改善箇所説明図

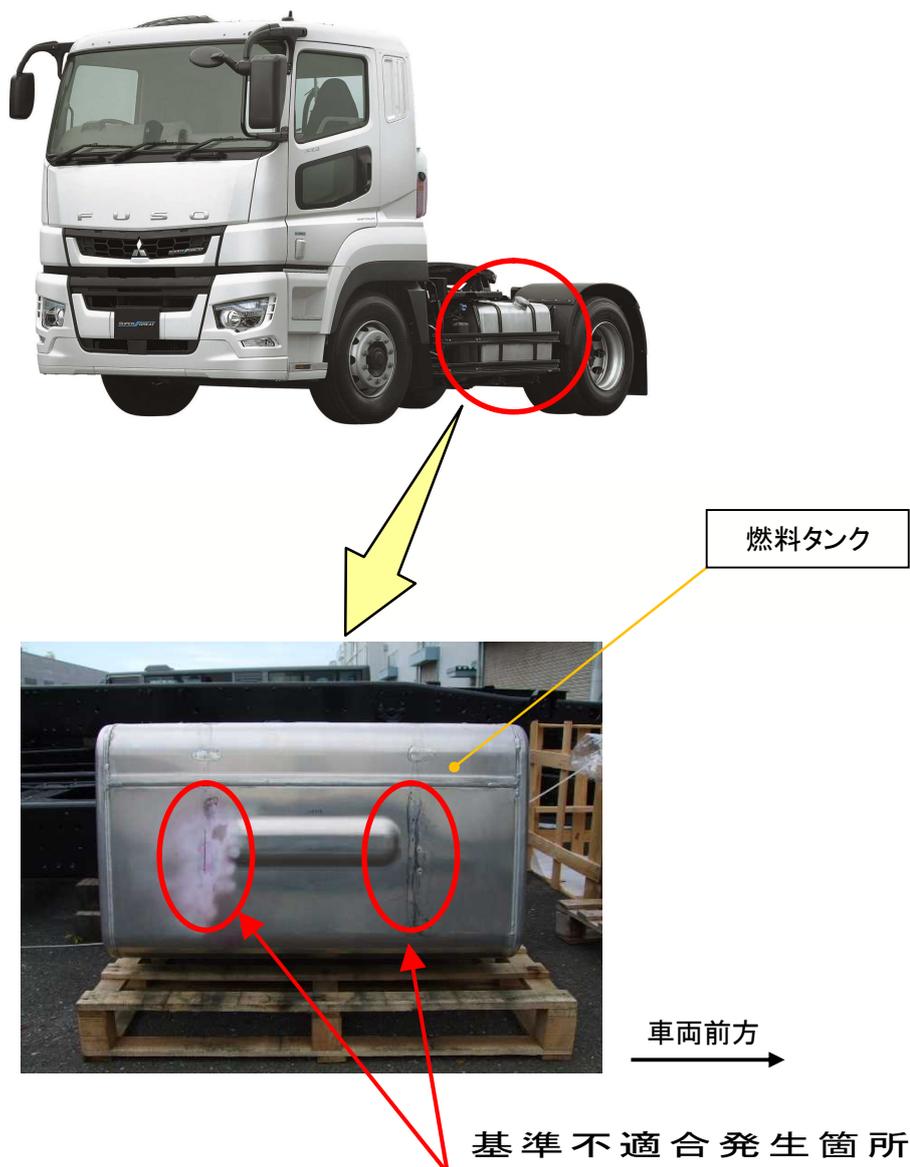
400 リットルのアルミニウム製燃料タンクを搭載した大型トラックにおいて、当該燃料タンクの強度が不足しているため、走行時の振動によりタンクの溶接部に亀裂が生じるものがある。そのため、そのままの状態を使用を続けると、亀裂が進展して燃料が漏れるおそれがある。

全車両、対策品の燃料タンクに交換する。

注：□ は交換する部品を示す。
